日野市立潤徳小学校 令和5年度 通学路合同点検の危険箇所図

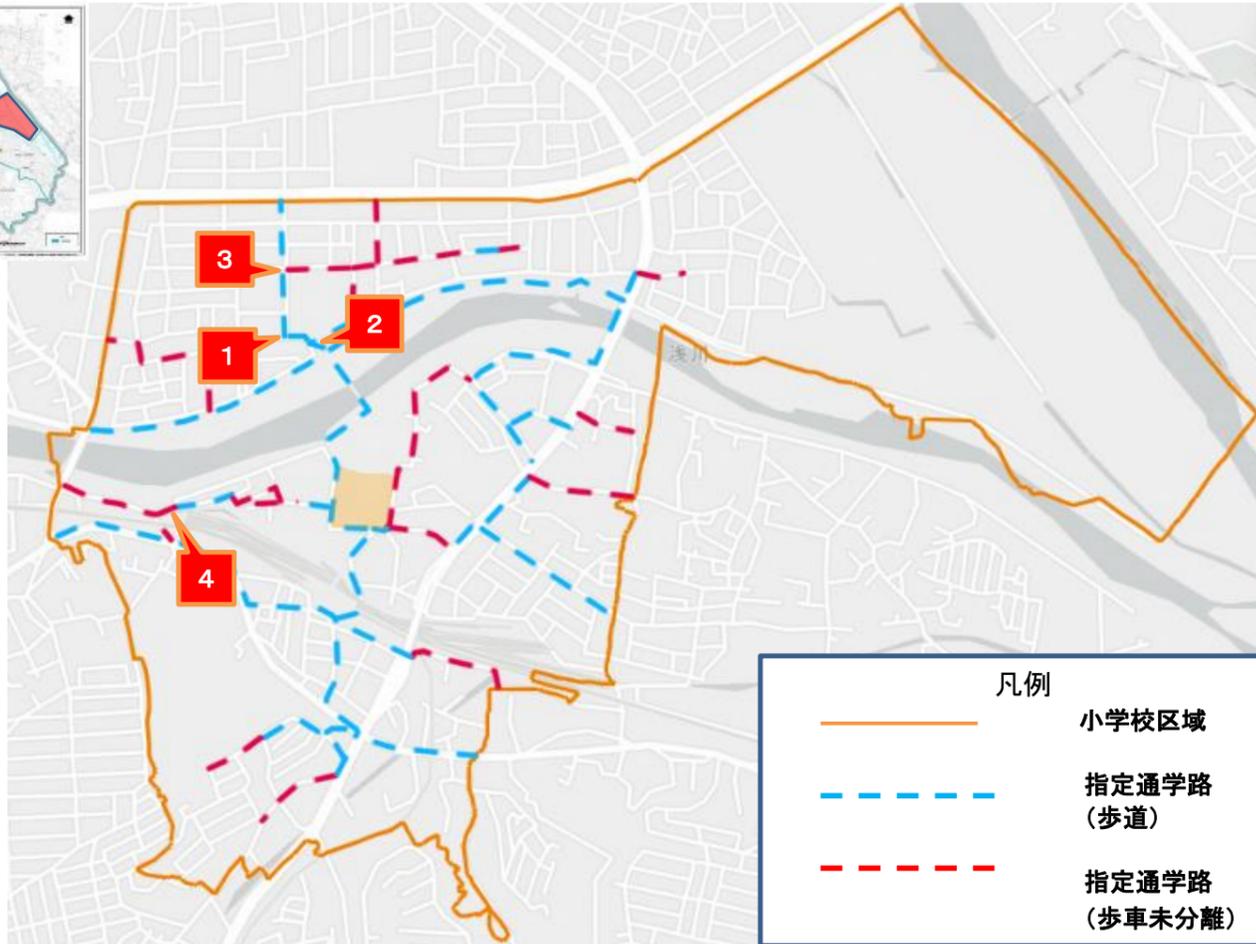
1	<p>万願寺5丁目3番地 浅川スポーツ公園駐車場付近の丁字路</p>
<p>【現状】 曲がって横断歩道に進入してくる車からは、横断する歩行者が見えにくく危険である。</p> <p>【対策メニュー】 ・注意喚起看板の設置の検討 ・路面補修後に「止まれ」の塗り直しを実施予定</p>

2	<p>万願寺5丁目3番地 ふれあい橋と浅川スポーツ公園の間の横断歩道</p>
<p>【現状】 保育園ができてから交通量が増えた。減速せず通過する車両が多く、階段を下りてすぐの横断歩道ということもあり危険。</p> <p>【対策メニュー】 ・横断歩道周辺の路面補修を検討 ・路面補修後、横断歩道の塗り直しを実施予定 ・注意喚起看板の設置を検討</p>

3	<p>万願寺6丁目36番地 トランクルーム前の横断歩道</p>
<p>【現状】 抜け道となっており、交通量が多い。交通事故も多いらしい。</p> <p>【対策メニュー】 ・歩行者の滞留場所がない為、横断歩道の追加設置は難しいです。 ・注意喚起看板の設置を検討する。 ・「止まれ」強調表示の塗り直しを検討する。</p>

4	<p>高幡640付近(たんぼぼの家の前)</p>
<p>【現状】 地震発生時に壊れる恐れがある。ガレージのシャッターは傾いており特に危険。</p> <p>【対策メニュー】 ・建築物の維持保全の観点より、建物所有者へ建築物の適切な維持管理をするよう連絡する(建物所有者が対応できない場合、改善するまでに長い時間を要する場合あり)。 ・学校・保護者等から児童へ通行時には道路反対側を通行するよう指導していただく。</p>
